SIM/ZP/ 1091 /2024/KC
Znak sprawy: SIM/ZP/P/05/2024

Dotyczy: postępowania prowadzonego w trybie przetargu nieograniczonego pn: „**Poprawa warunków obsługi obszarów przemysłowych Gminy Miasto Szczecin poprzez wypełnienie luk w infrastrukturze drogowej dzielnicy Północ**”,

Zestaw pytań i odpowiedzi nr 9:

Przekrój I-I

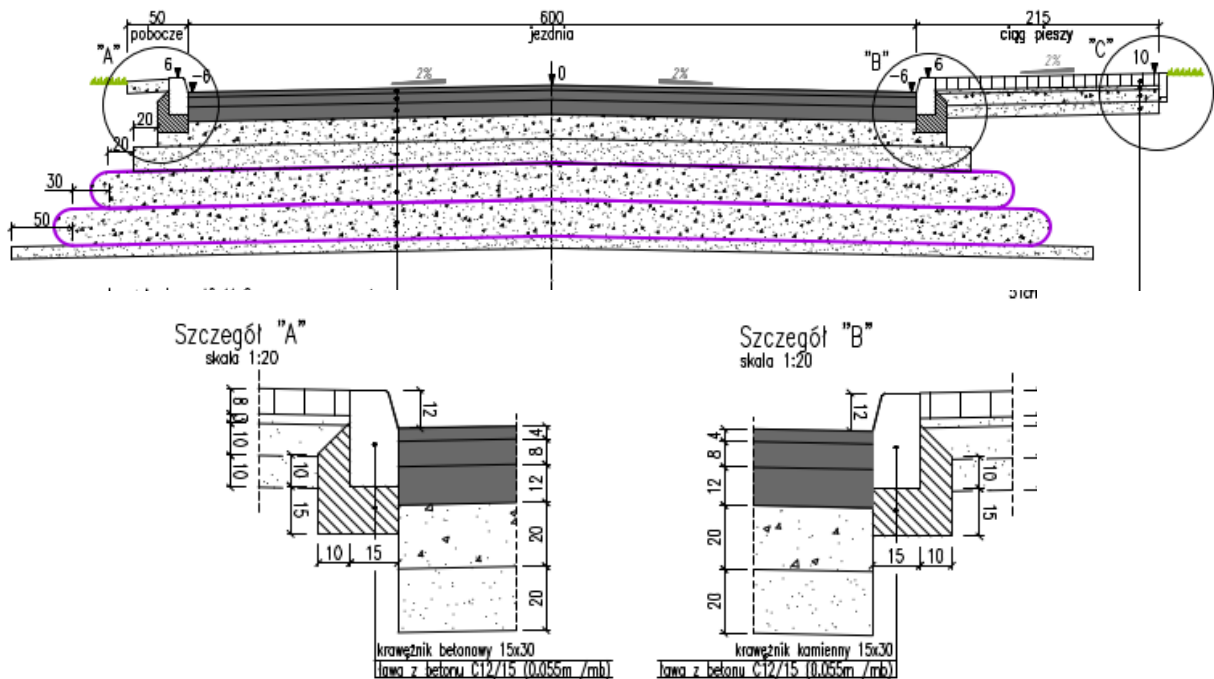
Dot. zakresu 2 – w opisie projektu technicznego drogowego znajdują się sprzeczne informacje na temat krawężników – wg założeń projektowych pkt. 4 opisu należy zastosować krawężniki kamienne, natomiast z pkt. 10 opisu „PRZEDSTAWIENIE PODSTAWOWYCH ILOŚCI” wynikają krawężniki

betonowe. Ponadto na rysunku D3 „Przekroje konstrukcyjne” po jednej stronie jezdni występuje krawężnik betonowy, a po drugiej krawężnik kamienny. W tabeli TER w pozycjach 345-347 występują krawężniki kamienne

Proszę o ujednolicenie zapisów i wyjaśnienie rozbieżności.

Należy zastosować krawężniki i obrzeża kamienne.

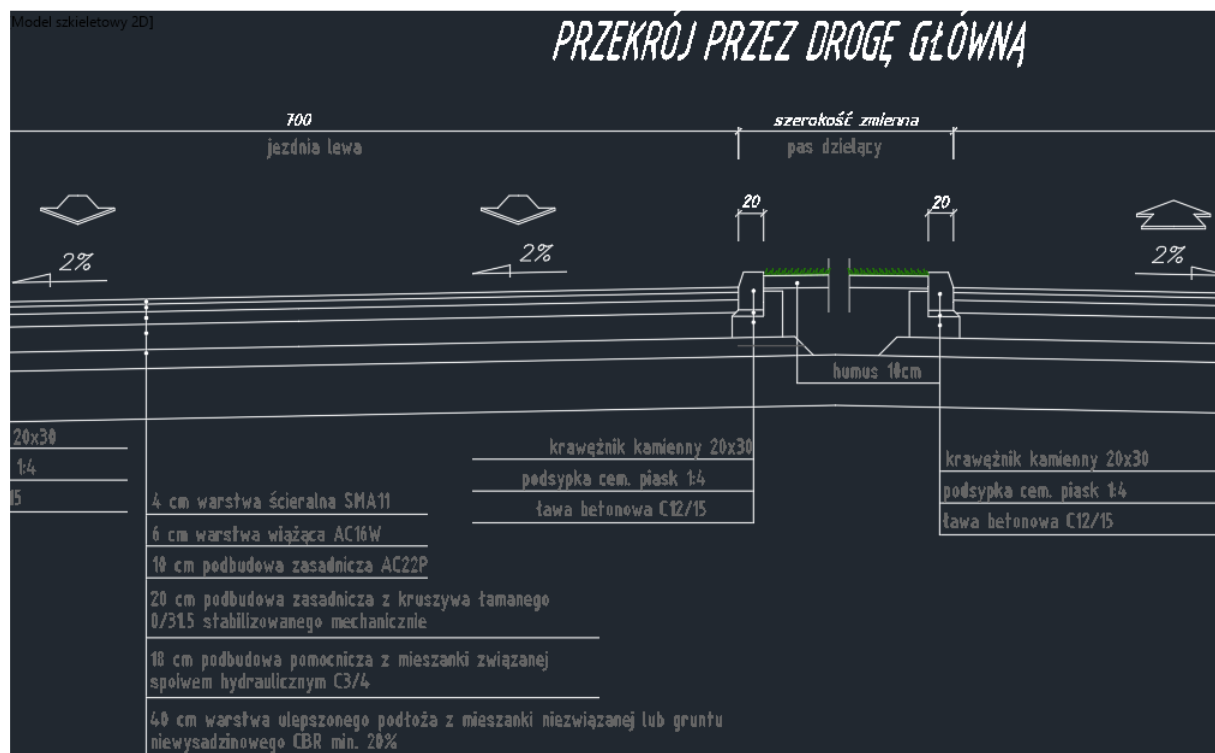
"Prosimy o podanie informacji, które konstrukcje nawierzchni mają być wykonana, ta z opisu technicznego i przekrojów normalnych dokumentacji przekazanej na wstępnym etapie przetargu czy wskazana na przekrojach w dokumentacji edytowalnej uzupełniającej, pytania odpowiedzi z dnia 11.10.2024.

Dla przykładu KR4:

- **4 cm** warstwa ścieralna z SMA11
- **6 cm** warstwa wiążąca z betonu asfaltowego AC16W
- **10 cm** warstwa podbudowy zasadniczej z betonu asfaltowego AC22p
- **20 cm** warstwa podbudowy zasadniczej z mieszanki niezwiązanej z kruszywe C_{90/3} (kruszywo łamane stabilizowane mechanicznie) – układać na podbudowie E2≥100MPa,
- **15 cm** podbudowa pomocnicza z mieszanki związanej spoiwem hydraulicznym (kruszywo stabilizowane cementem) - układać na podbudowie E2≥800MPa.

-Przekrój normalny, dokumentacja uzupełniająca edytowalna, pytanie odpowiedzi z dnia 11.10.2024."

Dla Części II Etap 1 należy zastosować konstrukcję nawierzchni wg modyfikacji Zamawiającego z dnia 09.10.2024 r. w której plik o nazwie „3.Opis techniczny -rev.1” otrzymał nowe brzmienie „3.Opis techniczny -rev.2”

Wskazana konstrukcja na przekrojach w dokumentacji edytowalnej uzupełniającej (pytania odpowiedzi z dnia 11.10.2024.) dotyczy Części II Etapu 2. Ponadto Zamawiający wyjaśnia, że warstwa ścieralna ma być wykonana z mieszanki SMA8.
